# WETTBEWERBE

BERLIN, DEN 3. NOVEMBER 1926

### Wettbewerb zur Erlangung von Ideenskizzen für die Ausgestaltung und Bebauung des Bahnhofsvorplatzes in Duisburg.

Abb. 1. II. Preis von 5000 M. Kennwort: „Gleichgewicht“. Verf. Prof. Dr.-Ing. Paul Bonatz, Arch. B. D. A., u. F. E. Scholer, Mitarbeiter Karl Bonatz, Stuttgart.

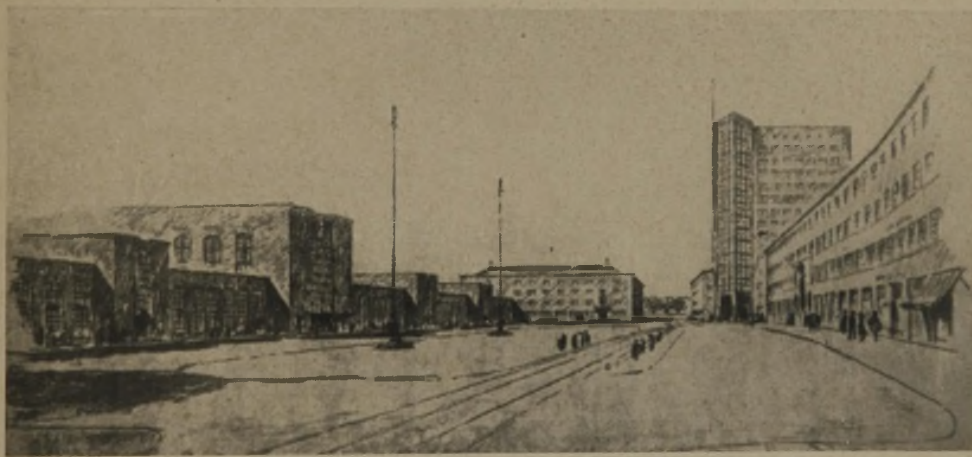
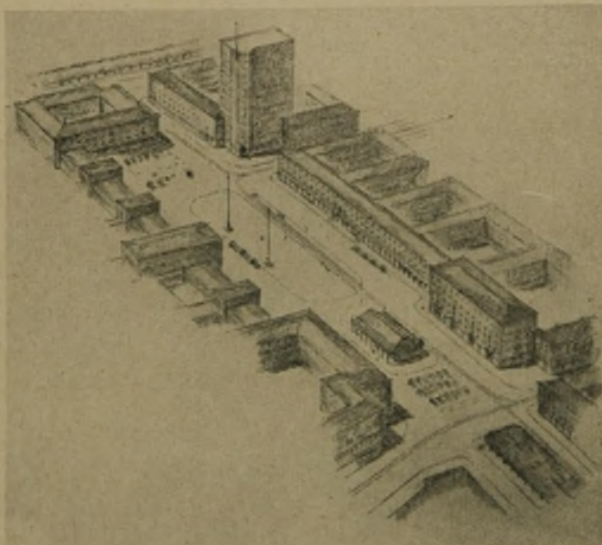
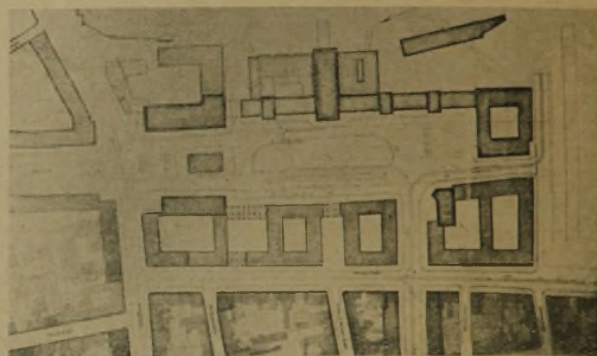
Diese Arbeit zeigt die stärkste Gestaltungskraft; Platzbemessung, Verhältnis von Platzwänden zu Platz, Gliederung im Einzelnen vollkommen und charakteristisch. Allgemeine Verkehrsregelung gut. Der Plan ist in verkehrstechnischer Hinsicht nicht ganz durchgearbeitet und namentlich muß die Durchführung der Parallelstr. zur Friedrich-Wilhelm-Str. beanstandet werden. Einführung dieser Straße in den Platz sehr schön.

Abb. 5. III. Preis von 4000 M. Kennwort: „Divide et impera“. Verf.: Stadtbaurat Mehrrens, Köln.

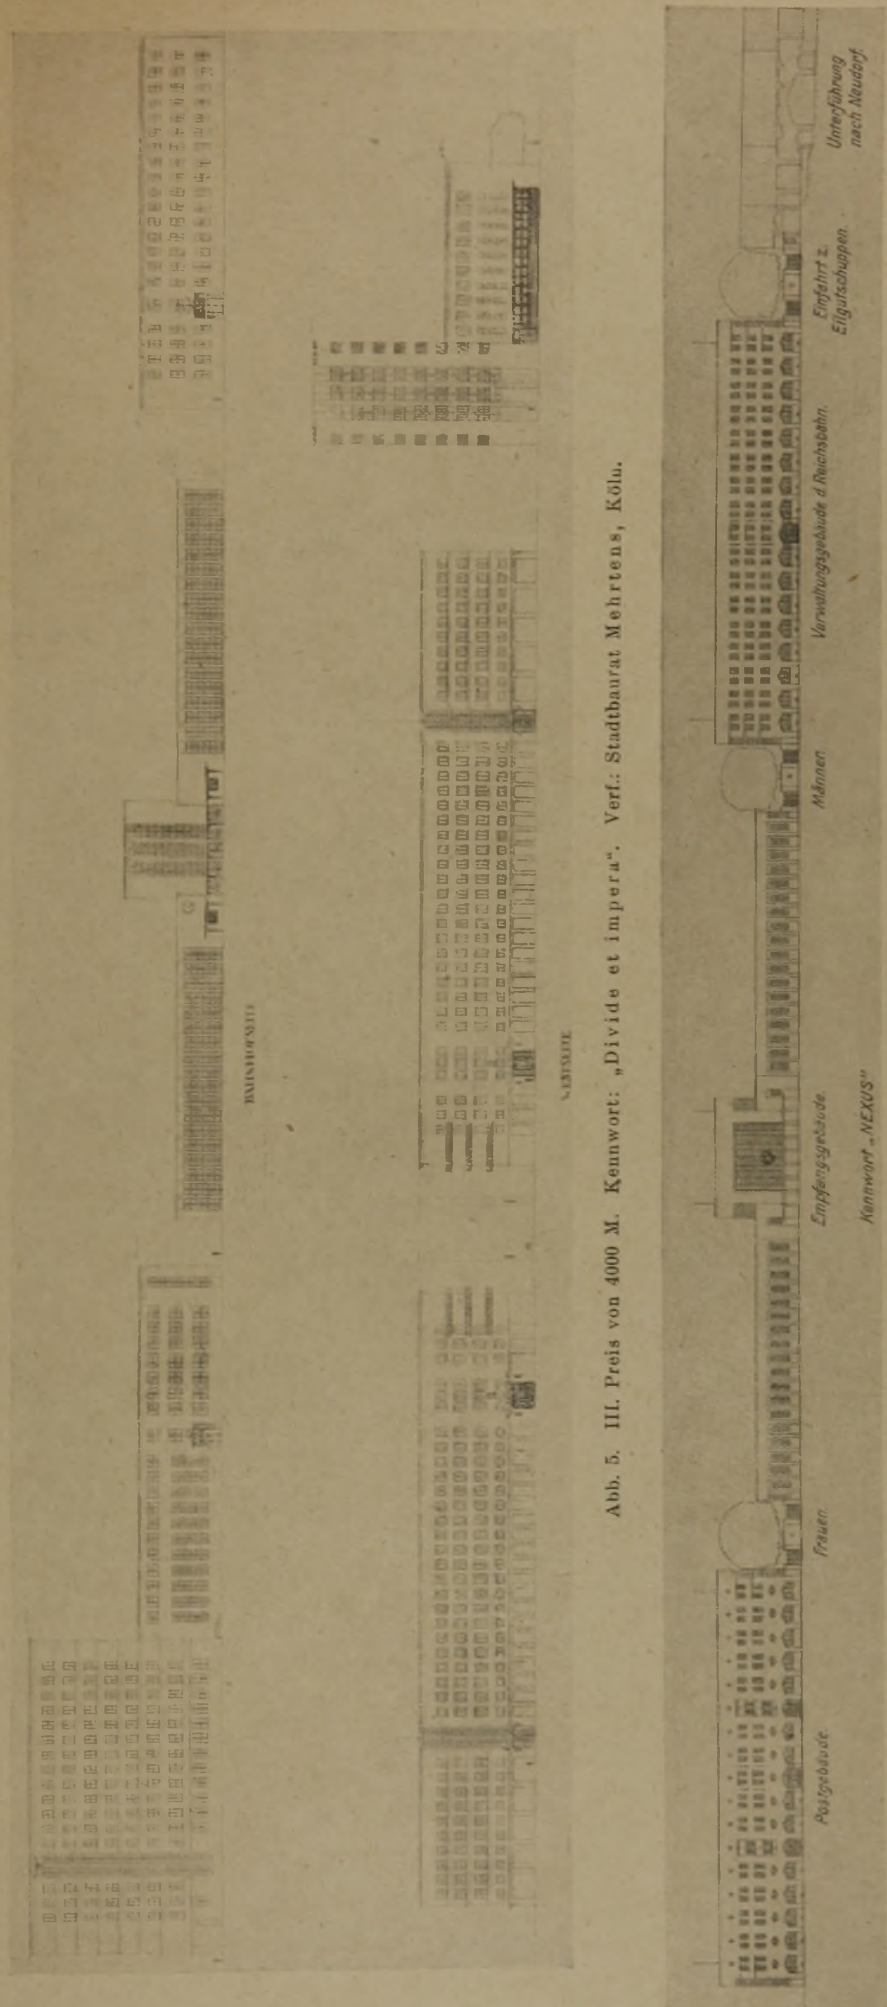
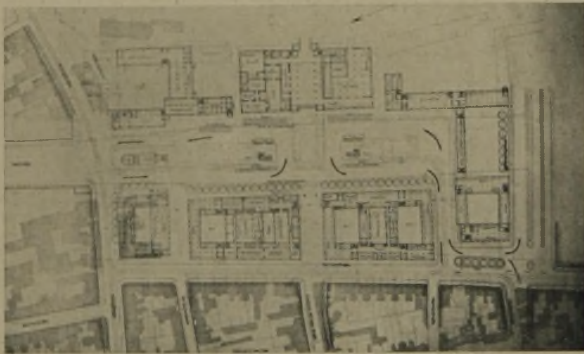
Die Lösung der Aufgabe entspricht dem Kennwort. Der Bahnhofsvorplatz wird von der Straßenbahn in übersichtlicher, ungekünstelter Linienführung der Länge nach durchschnitten, an der Südseite, von der Mercatorstr. her, könnte er fließender geführt werden, und zwar durch teilweise Zurücknahme des Häuserblocks an der Unterführung. Hierdurch würde auch die Übersicht an dieser kritischen Stelle wesentlich

Die architektonische Gestaltung der Platzwandung, insbes. des Bahnhofgebäudes ist erfreulich. Weniger glücklich ist der allzu kastenmäßig hochgezerrte Bau-block an der Ecke Königstraße und Mercatorstraße.

verbessert. An der entgegengesetzten Platzseite bei der Königstraße ist dieser Forderung der Verkehrsübersicht in zweckmäßiger Weise Rechnung getragen. Der hier in der Achse des Platzes aufgestellte Erfrischungspavillon fällt besser fort.

Hohes Lob verdient die Berücksichtigung des Fußgängerverkehrs. Die Fahrdämme sind nicht systemlos verbreitert. Die Platzinseln haben reichliches Ausmaß und die aus der Haupthalle des Bahnhofes vorgestreckte „Bürgersteig-Halbinsel“ ist weit in den Platz gezogen. Der Durchgang bis zur Mercatorstraße bleibt ebenfalls den Fußgängern vorbehalten, so daß letzteren ein Sonderweg durch die Friedrich-Wilhelm-Straße bzw. den Stadtpark zur Altstadt hin dauernd erhalten bleibt.

Abb. 9. Lageplan zum Entwurf „D-Zug“. (1 : 7000.)

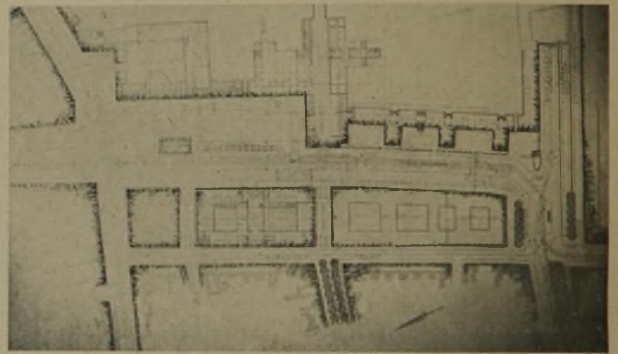
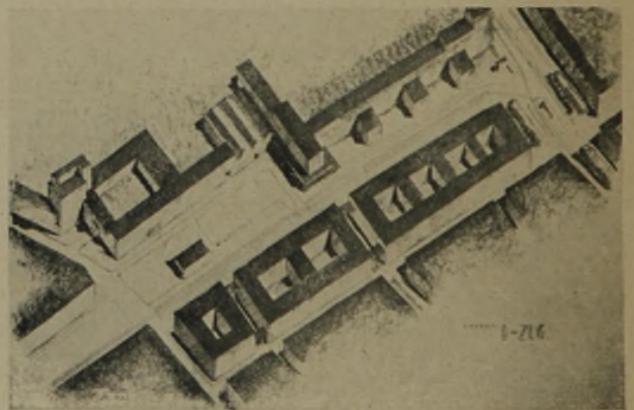
Vorzügliche Korrektur des Empfangsgebäudes. Herausziehen der Schalterhalle in den Platz; hierdurch klar herausgearbeitet der Zusammenhang zwischen Hauptverkehrsader (Königstraße) und dem Bahnhof.

Vorteilhafte Beschränkung der Platzgröße. Zweckmäßige Lage der Gepäckabfertigung (nach der Post und der Wartesäle auf der Südseite (ruhig, nach Gärten, erweiterungsfähig). Verkehrstechnische Einzeldurchbildung sorgfältig und geschickt. Architektonische Gestaltung nicht auf der Höhe der Gesamtauffassung.

Abb. 12. Schaubild zu Entwurf „Adagio“. (Vgl. Abb. 11, S. 152.)

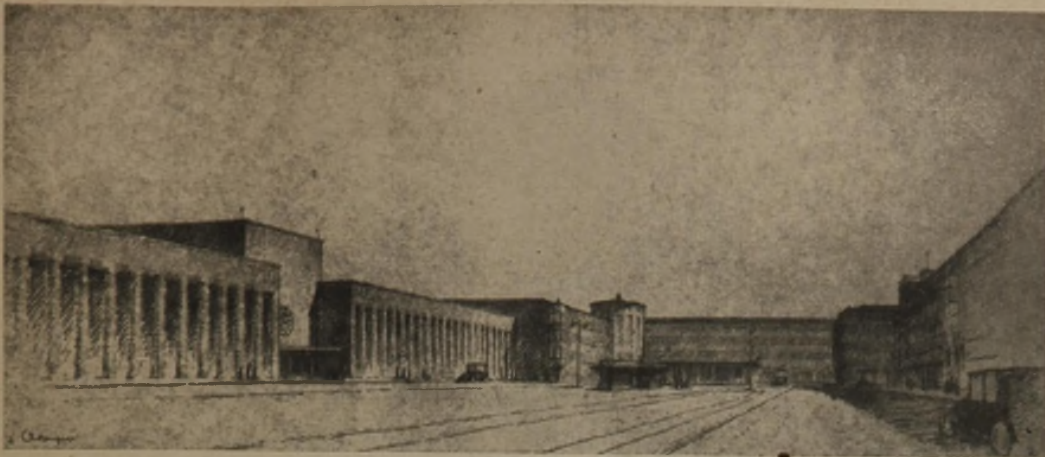
Die Einmündung von der verlängerten Güntherstr. in den Bahnhofsvorplatz ist wenig glücklich. Der

Baublock an der Königstraße bildet verkehrstechnisch keinen günstigen Übergang zum Bahnhofplatz; die Platzfläche selbst ist verkehrstechnisch nicht durchgearbeitet.

Im übrigen gelingt es dem Verfasser eine geschlossene Platzwirkung zu erreichen; die Überbauung der Saarstraße bliebe besser weg. Das Hochhaus ist richtig gelegen.

Die Architektur des Bahnhofs, die ohne Beeinträchtigung des gewählten Systems niedriger gehalten werden könnte, ist von starker Wirkung. Auch die architektonische Behandlung der übrigen Bauten verrät ungeachtet einiger kleiner Unebenheiten feines Empfinden und zeigt reizvolle Einzelheiten. Besonders schön ist der Blick von der Königstraße gegen die Bahnanlage.

Wirtschaftlich ist das Baugelände gut aufgeteilt.

Abb. 14. Ein Ankauf von 1500 M. Kennwort: „Weg und Raum“.  
Verf.: Dipl.-Ing. Fr. Unger u. Dipl.-Ing. Ludwig Bellwinkel, Saarbrücken. (Lageplan Abb. 15, S. 154.)

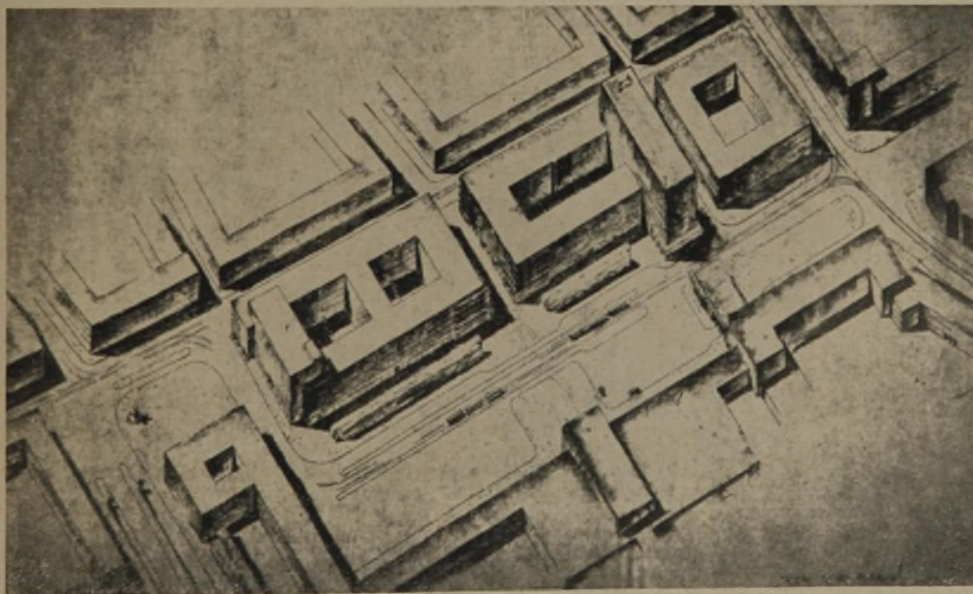
7. Kennwort: „Weg und Raum“.  
Ein Ankauf zu 1500 M.  
Verf.: Dipl.-Ing. Fr. Unger  
und Dipl.-Ing. Ludwig Bellwinkel, Saarbrücken.  
(Vgl. die Abb. 14, S. 153, und 15, S. 154.)  
Der Entwurf nimmt auf eine geregelte Verkehrs-

gestaltung auf dem Bahnhofsvorplatz weitgehend Rücksicht durch Ausbildung des Richtungsverkehrs sowohl aus der Richtung Königstraße—Saarstraße als auch aus der Richtung Günther—Mercatorstraße. Er ist verkehrstechnisch, namentlich in den Einzelheiten, sehr sorgfältig und mit großem Geschick durchgearbeitet, wobei insbesondere die starke Rücksichtnahme auf die Fußgänger und die geschickte Anord-

nung der Haltestellen für Straßenbahnen und Omnibusse zu loben sind.

Die architektonische Massengestaltung des Platzes entbehrt jedoch größerer Reize und erscheint etwas gewaltsam. Besonders wird durch Einfügen eines Hochhauses vor der Ausmündung des Platzes nach der Königstraße für den Fremden das Auffinden der Richtung zur Stadt erschwert.

Abb. 16 (links.)  
Lageplan zum Entwurf  
„Umgehungsstraße“.  
(1 : 5000.)

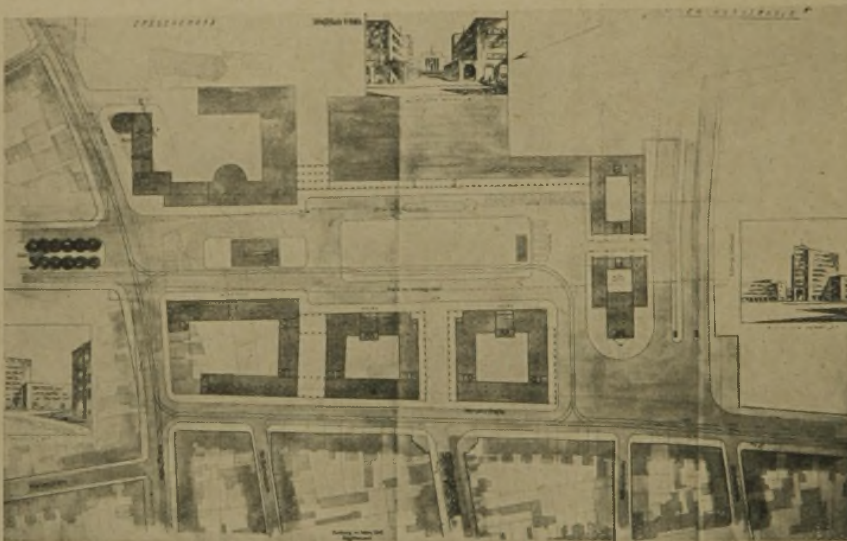
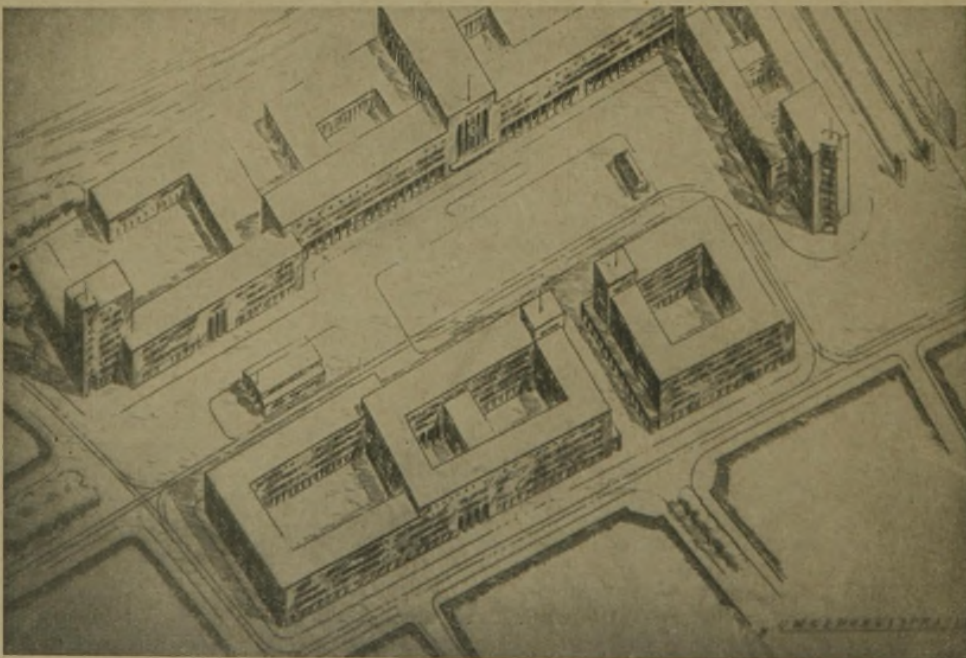
Wenig Entwürfe zeigen solche Achtung vor restloser Schonung des Stadtparks wie dieser. Der Verfasser verzichtet deshalb auf eine neue Durchbruch-

straße zur Entlastung der Königstraße und leitet den Fahrverkehr durch die Kremer- in die Bleich- und Charlottenstraße, die ihre Fortsetzung nach Hochfeld finden. Als angenehmer Fußgängerweg zwischen Bahnhof und der Altstadt wurde die Friedrich-Wilhelm-Straße durchgebildet. Die südwestl. Ecke des Bahnhofplatzes ist sehr geschickt durchgebildet. Die Führung

der Straßenbahn könnte, unbehindert von der Platzwand, flüssiger sein. Die Einzeldurchbearbeitung des Fahrverkehrs auf dem Platz fehlt. Die Architektur entbehrt nicht einer gewissen Trockenheit. Auch ist das Empfangsgebäude entgegen dem Programm zu hoch geführt.

Abb. 18 (oben).  
Ein Ankauf von 1000 M.  
Kennwort: „Richtung  
Stadt — Bahnhof“.  
Verfasser:  
Dipl.-Ing. Hans Hohrath  
Eßlingen.

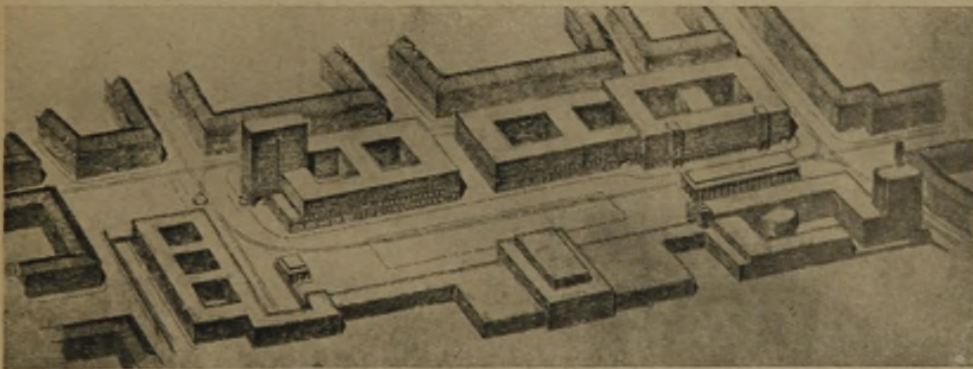
Die Bahnhofsvorplatzgestaltung ist günstig durch Verkürzung der großen Länge auf 190 m und durch die Höhenentwicklung der Längswände. Insbes. wirkt die gleichmäßige Höhe des Empfangsgebäudes und der gegenüberliegenden Platzwand. Auch wirtschaftlich gliedern sich die einzelnen Baukörper günstig und werden allen Anforderungen entgegenkommen. Zu beanstanden ist die Führung der neuen Straße durch den Park zur Heinrichstraße, desgl. ihre Verbindung mit dem Bahnhofplatz. Der günstigen Führung durch Wittekind- und Mercatorstraße steht der große Block mit dem Hochhause im Wege. Im einzelnen ist zu loben, daß die Fahrflächen schmal und die Bürgersteiginseln groß sind. —

Abb. 19 u. 20.  
Ein Ankauf von 1000 M.  
Kennwort:  
„Entlastungsstraße“.  
Verfasser:  
Arch. Hans Böckels,  
Düsseldorf.  
Abb. 19 (Mitte). Schaubild.  
Abb. 20 (links). Lageplan.  
Maßstab 1 : 7000.

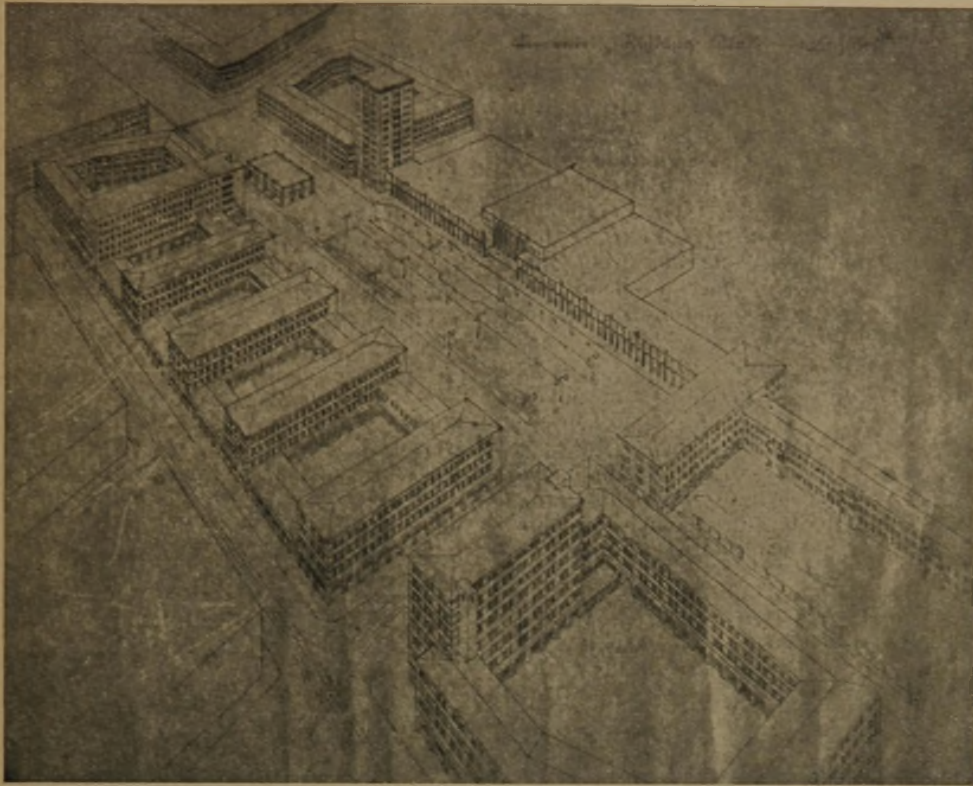
mündet aber in günstiger Weise in den Bahnhofsvorplatz ein und findet in besonders glücklicher Weise ihre Fortsetzung in der Unterführung nach Neudorf. Gut ist die Trennung der drei Parallelstraßen, Zugang zur Unterführung, zum Eilgüterschuppen und zur Heidestraße.

9. Kennwort: „Entlastungsstraße“.  
Ein Ankauf zu 1000 M.  
Verf.: Arch. Hans Böckels, Düsseldorf.  
(Vgl. die Abb. 19 und 20 a. d. S.)  
Die Parallelstraße zur Friedrich-Wilhelm-Straße  
durchschneidet den Park in seinem schönsten Teil. Sie

Die Verkehrsverhältnisse auf dem Bahnhofsvorplatz sind nicht genügend durchgearbeitet.

Gut ist die wirtschaftliche Ausnutzung des Geländes und die schlichte Architektur der projektierten Bauten, abgesehen von dem Eingangsgebäude zum Untergrundbahnhof und einigen sonstigen Einzelheiten.
